審議状況	第 5 1 回（報告）	第 5 4 回	第 5 6 回
協議資料 現況写真	 <p>▲全景イメージ(みなとみらい側)</p>	 <p>▲高層部(グランモール軸側)</p>  <p>▲全景イメージ(みなとみらい側)</p>  <p>▲低層部イメージ</p>	 <p>▲高層部(グランモール軸側)</p>  <p>▲全景イメージ(みなとみらい側)</p>  <p>▲低層部イメージ</p>
主なポイント		指摘事項	指摘事項 / 対応状況

審議状況

開発概要	
①建物名	横浜シンフォステージ
②住所	西区みなとみらい5丁目1番1他
③用途地域	商業地域(80%/800%), 第7種高度地区, 最低限第1種高度地区, 防火地域
④まちづくりに関する制度	みなとみらい中央地区地区計画
⑤敷地面積㎡	20,620.58
⑥建築面積㎡	14,723.65
⑦延床面積㎡(建築物全体)	164,954.95(182,937.7)
⑧容積率(%)	799.96
⑨建蔽率(%)	71.41
⑩階数	地上30階地下1階
⑪最高高さ(m)	158.633
⑫用途・機能	事務所、ホテル、物販店舗、飲食店舗、サービス店舗、展示場、診療所
事業者	
①事業者	(株)大林組、ヤマハ(株)、京浜急行電鉄(株)、日鉄興和不動産(株)、みなとみらい53EAST合同会社
②設計者	(株)大林組一級建築士事務所
③施工者	(株)大林組東京本店、他

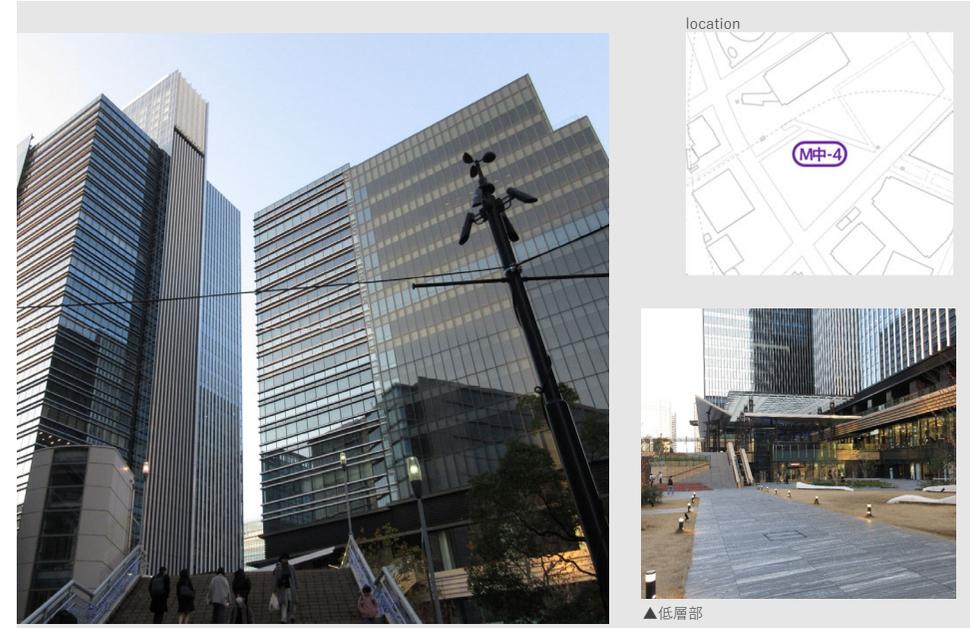
C. 高層部		<p>①</p> <ul style="list-style-type: none"> <li>白いL型の部分が、とってつけたようなイメージ</li> <li>高層部の表情の中でグランモール側から見たゲート性を持ってほしい</li> </ul>	<p>①</p> <ul style="list-style-type: none"> <li>鉤型フレームについては、フレームの側面にガラスファサードを採用しまして、妻面を抜け感のあるフィンの形状</li> </ul>

D. 中層・低層部		<p>②</p> <ul style="list-style-type: none"> <li>広場の大屋根の活用は、遠景・中景・近景での検証が必要</li> </ul>	<p>②</p> <ul style="list-style-type: none"> <li>広場の大屋根のデザインをより広い空間を覆う四角いものに変更</li> </ul> <p>④</p> <ul style="list-style-type: none"> <li>重たい石のような前垂れのデザインが、歩行者にとって圧迫感がある</li> </ul>

E. 歩行者空間		<p>③</p> <ul style="list-style-type: none"> <li>新高島駅側とグランモール軸側とで、お互いが視線として両側を行き来できることがわかるといい</li> </ul>	<p>⑤</p> <ul style="list-style-type: none"> <li>近景で近づくほどデッキレベルの抜けが重要</li> <li>グランモール軸を斜めに人が歩いていけば、今の四角い大屋根の柱の位置などは見直す必要がある</li> </ul>

G. 植栽・ランドスケープ			<p>⑥</p> <ul style="list-style-type: none"> <li>植栽のコンセプトを立てた上で樹種の選定をしたほうがいい</li> <li>垂直の柱の部分にも、垂直緑化や緑化屋根などと組み合わせながら行くと、新しさ、独創性が出る</li> </ul>

・ホテル棟が、白く上に伸びているL型の部分が、とってつけたようなイメージがある。海か、または山に向かって力を動かせていった方がいいのか、強調感も含めて高さの議論が必要であると感じる。①  
 ・グランモール側から見たゲート性を高層部の表情の中でも持ってもいいのではないかな。①

・グランモール軸とキング軸がぶつかる場所として、抜け感が大切だと思う。3階、4階あたりにもう少し間をあけて、新高島駅側とグランモール軸側とでお互いが視線として両側を行き来できることがわかるといい。②

・「キングストリート」や「歩道状空地」は、仮にオペレーションがなくても風景としてどういう場をつくれるかが非常に重要だと思う。  
 風環境を確認してほしい。パラソルが飛んでしまうこともある。  
 ・グランモールプラザは日よけの役割や冷やす役割も必要である。  
 広場の大屋根は、イベントをする時に本当に生きるのかなど、遠景・中景・近景での検証が必要である。③  
 ・ゲートプラザとグランモールプラザの間の階段は、ゲートプラザの見え方などで調整した方が良い可能性がある。  
 テラスやエッジのつくり方を柔らかくして、この5つの広場を回遊できるようにすることは非常に重要である。  
 ・キングとグランモールで軸に合わせて植栽の構成を少し工夫してもよいのでは  
 ・ゲートプラザの三角形の芝生が歩行者の通行のハザードになるのではないかな。デザインコードとして障害物にならないようにした方がいい。植栽はもう少しコンセプトも含めてもむ方がいい。  
 ・舗装もシンプルに。まずは大きい方針として、非常にたくさんの人に使われて居心地がいい広場が5つ連結していることが出てこないといけないと思う。

・みなとみらい大通り沿いの低層部の、重たい石のような前垂れのデザインが、歩行者にとって圧迫感になると思う。④

・棟間の抜けについて、近景で近づくほどデッキレベルの抜けが重要である。階段で上がった階の小さな抜けの部分の外部空間のあり方、あるいは中の機能との運動という意味で抜けが見えると、つながりがスムーズになると思う。⑤  
 ・ゲートプラザ、階段、グランモールプラザ、大屋根の下の空間が、中くらいから大きいアクティビティーにどう対応した空間にしていくのか、今後検討が必要である。  
 ・大屋根について、屋根が四角くなったのでコーナーの部分に柱が落ちてしまい、前のパースのほうが、グランモールに向かっていく印象があった。グランモール軸を斜めに人が歩いていくということを前提とするならば、今の柱の位置などは見直す必要がある。⑤

・大屋根の垂直の柱の部分にも、垂直緑化や緑化屋根など、立体的なもの組み合わせながら行くと、更に新しさ、独創性が出るのではないかな。⑥  
 ・すずかけ通り側の低層部について、植栽の方法としてテラス状にして、少し壁を入れながら分節していくこともできると思う。  
 植栽のエリア構成員みたいなコンセプトを立てた上で樹種の選定をしたほうがいい。⑥

・ストリートを囲む2つの大きな建物ボリュームが動かせない中で、随分良くなったと感じる。  
 ・横浜駅側から見た時に、向こう側にグランモール軸があるという抜け感の創出がまだ足りないのではないかな。⑦  
 ・ゲートプラザの木質のフォリヤーは、オープンインベーション オフィスと連動した運営や可変的なしつらえの方がよいのではないかな。⑦  
 ・ゲートプラザの段状部分は、一年を通じて快適な環境を提供するためには、植栽や日よけの工夫が必要なのではないかな。⑦

- 4
  - ・ 鉤型フレームの下端を上げ、歩道からのクリアランスを確保したこと、低層部壁面を2分割したことにより、圧迫感の軽減が図られています
- 5
  - ・ デッキレベルから見たら掘り込まれた広場のような空間、緑豊かな広場として、1つ下のレベルにしつらえられる
- 8
  - ・ ゲートプラザの段状部分は、一年を通じて快適な環境を提供するために植栽や日よけの工夫が必要
  - ・ ゲートプラザの木質のフォリーは、オープンノベション オフィスと連動した運営や可変的なしつらえがよい
  - ・ 横浜駅側から見た時の抜け感の創出が足りない
- 6
  - ・ 地域に呼応し、心地よい緑陰と季節感をつくり出す各プラザの特性に合わせた選定を行い、緑豊かな空間づくり大屋根・小屋根の部分に緑を配置
